**CONTRAT TERRITORIAL MILIEUX AQUATIQUES
2016 - 2020**

NOTE COMPLEMENTAIRE AU DOSSIER
INITIAL DEPOSE EN MAI 2016

octobre 2016

SYNDICAT MIXTE A LA CARTE DU HAUT VAL DE SEVRE ET DU SUD GATINE

Site de Pied-Frouin

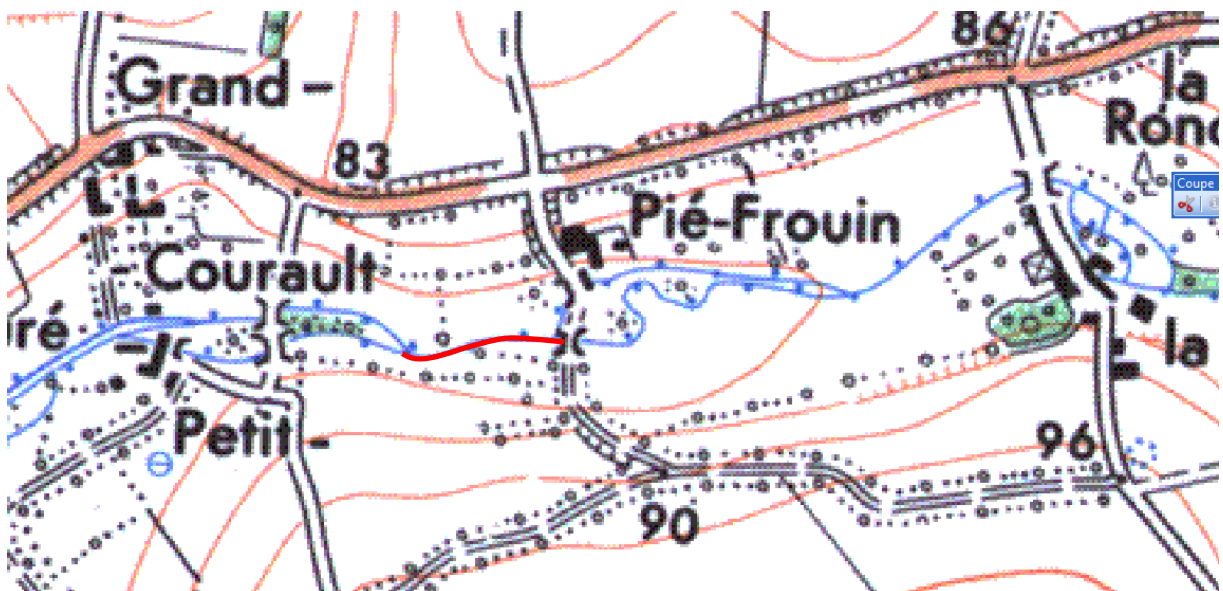
Pamroux Pied-Frouin : ce linéaire doit impérativement être localisé sur la cartographie. Il conviendra par ailleurs de préciser quels travaux sur le Pamroux correspondent à ces linéaires entre Pied-Frouin et Chabanne.

Cette action consiste à faire une recharge granulométrique latérale en aval du pont (sur un linéaire de 140 m) car il s'agit d'un secteur moyennement diversifié au niveau des habitats aquatiques.

Site de Chabanne

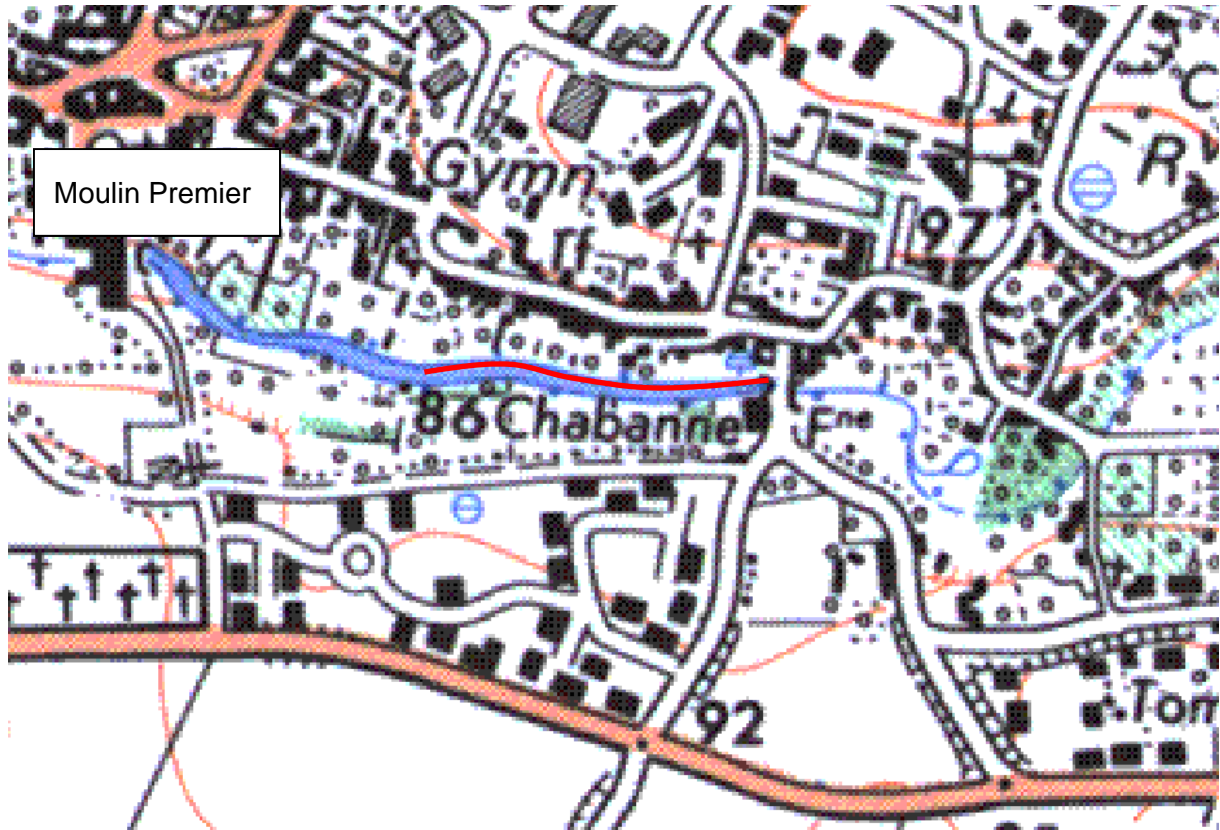
Pamproux en aval du premier pont communal : le lit mineur présente une sur-largeur. Cette sur-largeur est aussi due à la présence d'un ouvrage hydraulique en aval (Moulin de Pamproux ou Moulin de premier). Ce dernier entraîne un ralentissement des écoulements, un rehaussement de la ligne d'eau et un sur-élargissement. Ce secteur est par ailleurs très isolé car cloisonné entre le moulin et les sources. Il convient de préciser les effets attendus de la recharge granulométrique si la gestion du moulin aval n'est pas modifiée.

Cette action consiste à faire une recharge granulométrique latérale en aval du pont (sur un linéaire de 250 m) car ce secteur présente un sur-élargissement du lit entraînant un réchauffement estival. La manœuvre des vannes du Moulin 1^{er} étant assurée par les employés communaux, quand il y aura un nouveau contexte (après recharge), ils adapteront leurs manœuvres en hautes eaux et en étiage. Les effets attendus sont de réduire la section du lit pour que les ouvertures hivernales puissent être plus efficaces en termes de rétablissement du transit sédimentaire. Le bénéfice associé serait d'augmenter l'épaisseur de la lame d'eau pour réduire son réchauffement local estival. L'alimentation en aval en été est limitée à une surverse au-dessus des vannes et quelques fuites. Il sera utile d'améliorer la pratique par une lumière d'ouverture sous une vanne la plupart du temps.
